Minuta N°: 386

Nombre del Proyecto:	Patio Montealegre
Tipo de Proyecto:	Declaración de Impacto Ambiental
Fecha de ingreso a evaluación:	19/08/2019
Etapas de Evaluación:	Adenda complementaria (retrotraído)
Tema:	Vibraciones

Al respecto se solicita apoyo técnico para revisión de criterio correspondiente a evaluación de impactos por vibración, con relación a los efectos, características y/o circunstancias posibles de generarse sobre literal a) Art. 11 Ley 19.300, riesgo para la salud de la población.

Figura 1. Síntesis de información presentada por el titular (por faena de construcción).

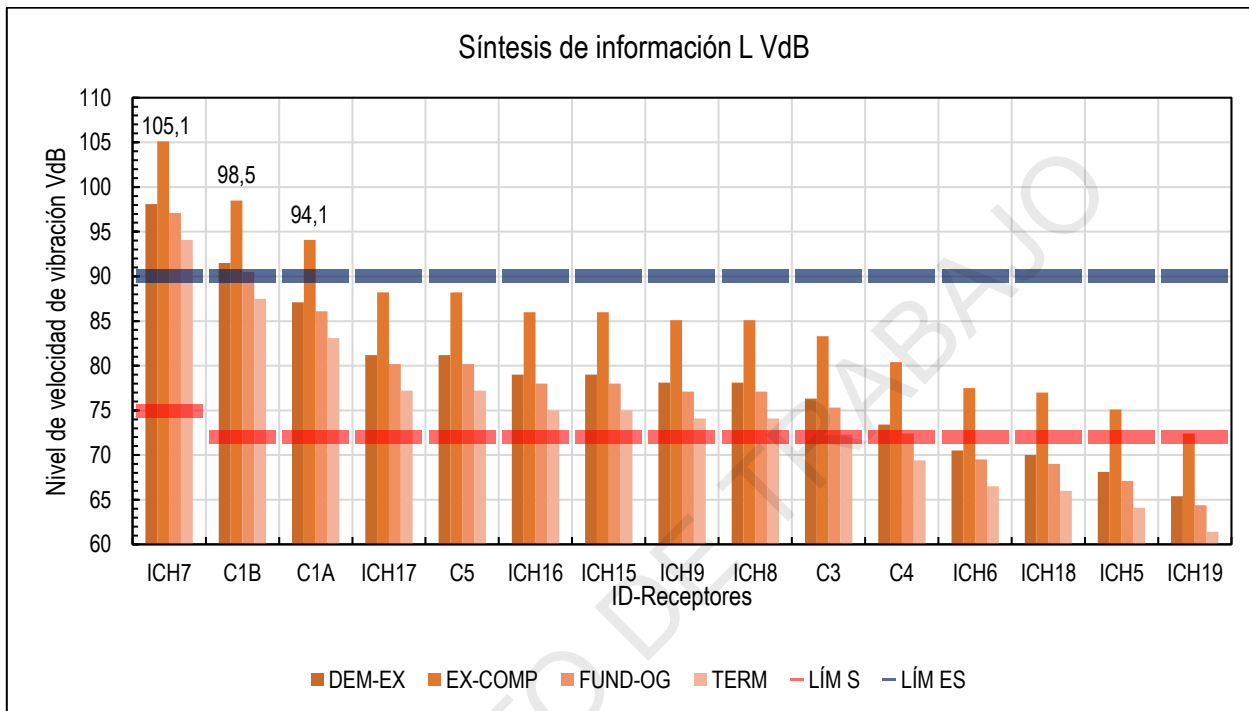
Con relación a los antecedentes presentados en el apartado 7.3.1 del anexo P, es posible dar cuenta de una superación de los máximos permitidos definidos por el titular para efectos del análisis del literal a) del artículo 11 de la ley 19.300. En particular, cabe señalar que el titular establece un límite de 75 VdB para el receptor ICH7 y un límite de 72 VdB para los demás receptores, en atención a la frecuencia de eventos. Este análisis, según lo estipulado por el titular, se establece en términos de los frentes de trabajo predichos, lo cual, según antecedentes señalados previamente, se encontrarían subestimados. Aun así, con el fin de sintetizar la información presentada por el titular para fines de realizar una correcta evaluación, se presenta el siguiente gráfico que contiene cada uno de los frentes² para cada uno de los receptores, de acuerdo con la información proyectada por el titular.

Habiendo identificado **superación en 14 de los 15 receptores**, al considerar la totalidad de escenarios (faenas de construcción), el titular presenta en el apartado 8 de su análisis un “**protocolo de mitigación**”, el cual busca restringir operativamente las maquinarias para dar cumplimiento a los máximos permisibles. En particular, el titular establece la necesidad de una **operación individualizada de maquinarias**, no pudiendo, en ninguna circunstancia, realizar una operación simultánea para la ejecución de obras.

Sin perjuicio de lo anterior, se sostiene la superación de máximos permisibles en algunos puntos según tabla 8-1, en particular sobre los receptores (destacados) ICH7, C1B y ICH17, cuyo principal impacto radica en la operación del rodillo vibratorio. Al respecto, el titular señala necesario el reemplazo del rodillo vibratorio por un rodillo de compactación estática, que ejecuta un compactado por gravedad, logrando reducir la velocidad *peak* de partículas a 0,071 PPV in/sec, lo cual se encuentra en torno a 85 VdB (por debajo del criterio preventivo referido a 90 VdB; 0,12 PPV in/sec).

Figura 2. Síntesis de información presentada por el titular (por maquinaria).

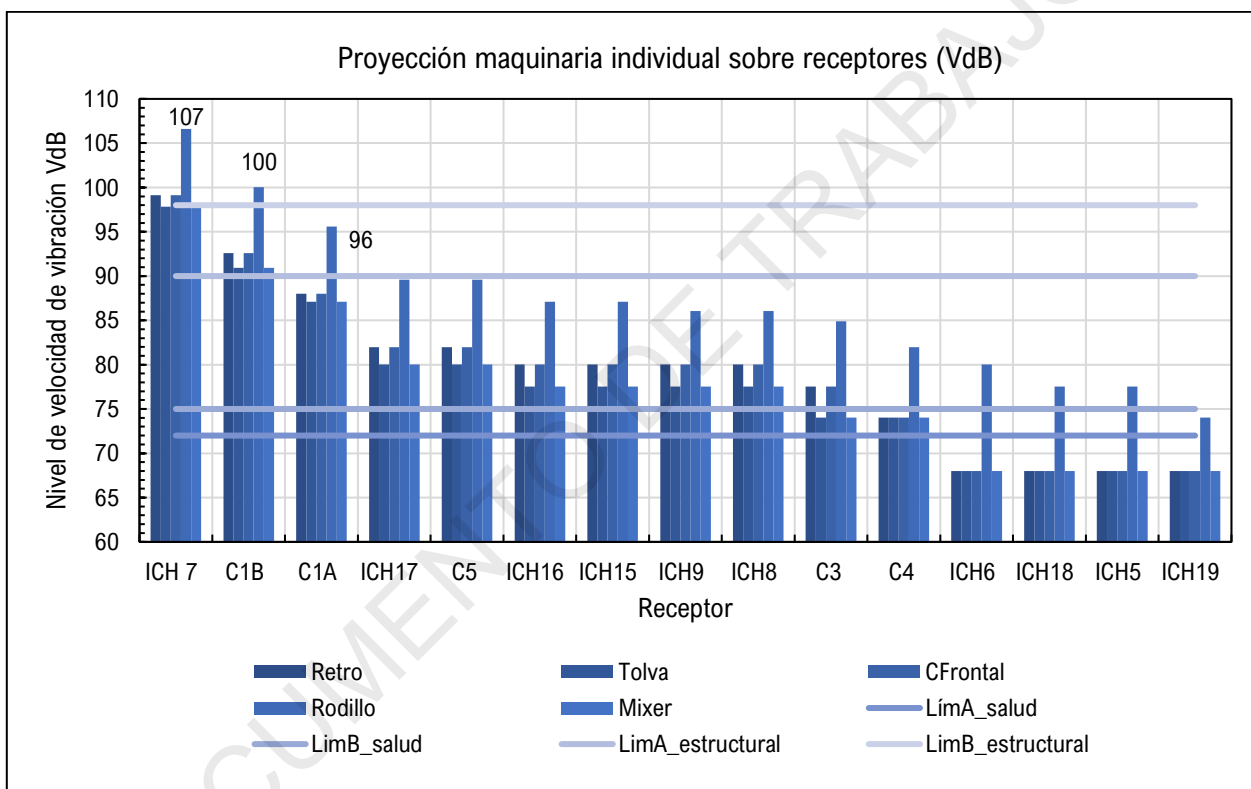
Por otra parte, de observar la tabla 8-1 es posible notar que la emisión del rodillo vibratorio sobre el receptor ICH17 alcanza una velocidad *peak* de partículas de 0,12 in/s, lo cual no se ve reflejado en el análisis de faenas de construcción cuyo valor máximo alcanzable según la proyección realizada por el titular, es de 88,2 VdB (< 0,12 in/s). De observar la totalidad de emisiones proyectadas sobre los puntos receptores aludidos por el titular, se obtienen los siguientes valores referenciales en VdB con una referencia de $1 \times 10^{-6} \text{ in/s}$.

En este sentido, es posible identificar diferencias de información respecto de la estimación por frentes de trabajo o faenas de construcción y por maquinarias de forma individualizada, lo cual no debiera suceder, toda vez que el frente de trabajo debiera ser igual o superior a la estimación de cada una de las maquinarias por si sola, tal como se señaló inicialmente con relación al frente que contempla el rodillo vibratorio y la emisión particular de este, sobre el mismo punto receptor.

A partir de los antecedentes presentados por el titular, es posible dar cuenta de inconsistencias técnicas que no reflejan a certeza el escenario más desfavorable. Si bien, mediante el “protocolo de mitigación” propuesto por el titular, se reduciría el mayor impacto asociado a la operación del rodillo vibratorio, no se cuantifican

Figura 3. Cálculo de distancias de condicionamiento según frente más desfavorable identificado, correspondiente a 86 VdB.

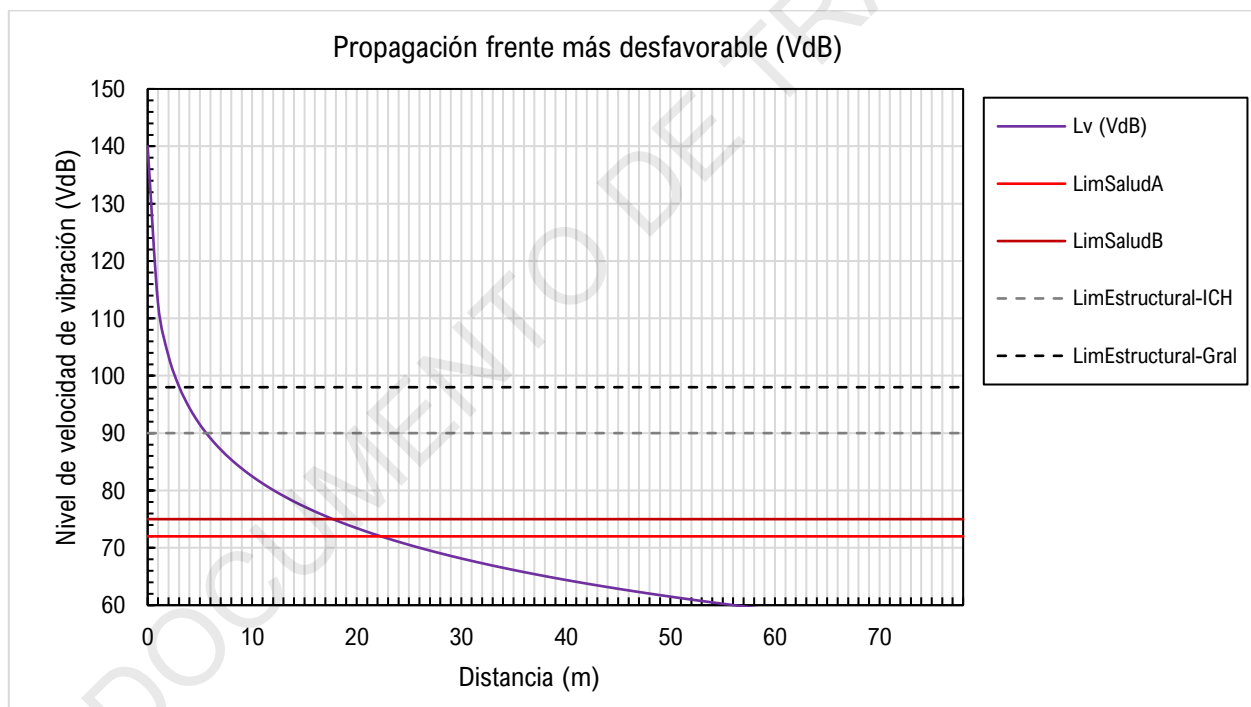
El titular establece en el apartado 8.3 una evaluación que concluye con un distanciamiento horizontal mínimo respecto a cada punto receptor, lo cual, sumado al cambio de maquinaria referida al rodillo vibratorio, debiera dar cumplimiento a los niveles máximos permisibles. No obstante, dada la inconsistencia de información, se realiza una modelación de propagación de los niveles de vibración considerando el frente máximo de emisión de 86 VdB correspondiente al frente demolición y escarpe/fundaciones y obra gruesa, toda vez que se asume una restricción operacional del rodillo vibratorio producto del cambio de maquinaria. Lo anterior con la finalidad de comprobar los distanciamientos señalados por el titular.

Con respecto al frente de trabajo más desfavorable identificado, es posible comprobar que los distanciamientos críticos respecto al daño estructural para receptores respecto a una distancia menor a 7 metros del frente de trabajo de 86 VdB, lo cual es susceptible de generar un impacto de daño estructural sobre inmuebles de conservación histórica. Para las edificaciones en general, el distanciamiento crítico responde a 4 metros de distancia sobre el frente de trabajo según la gráfica anterior (lo cual implica una menor susceptibilidad a daño estructural).

Para efectos del distanciamiento asociado al máximo permisible referido a la salud de la población, se establece que a partir de 24 metros de distancia existe una susceptibilidad de afectación al superar el máximo permisible de 72 VdB, por lo cual esta última distancia difiere de la información que presenta el titular, referida a 19 metros de distancia, la cual se asocia sólo al receptor ICH7 según frecuencia de eventos, lo cual no debiera acotar el diseño de las acciones de control planteadas por el titular únicamente a este punto receptor.

- Se deberá realizar el reemplazo del rodillo vibratorio por un **rodillo de compactación estática gravitacional** (PPV_{25ft} 0,071 in/s – 85 VdB con PPV_{ref} 1×10^{-6} in/s).

- Se deberá implementar un protocolo de información de actividades para **todos** los receptores **a menos de 24 metros** de distancia de las obras del proyecto, particularmente con atención al frente de trabajo más desfavorable, informando días y horarios de ejecución de actividades. El protocolo deberá incluir la información proveniente del monitoreo de vibraciones de forma resumida, clara y progresiva a los receptores.

- Se deberá realizar un **monitoreo de vibraciones triaxial** en aquellos receptores **a menos de 7 metros** de distancia de las obras del proyecto, con la finalidad de comprobar el cumplimiento de máximos permisibles por daño estructural, lo cual deberá realizarse de forma progresiva a medida que avancen las obras del proyecto, evidenciando la evolución temporal de los niveles de vibración en los receptores.

- **No se podrán realizar trabajos a menos de 7 metros de distancia** de los receptores de conservación histórica, toda vez que dicha distancia deberá quedar estipulada como riesgo de daño estructural considerando las características de las edificaciones.
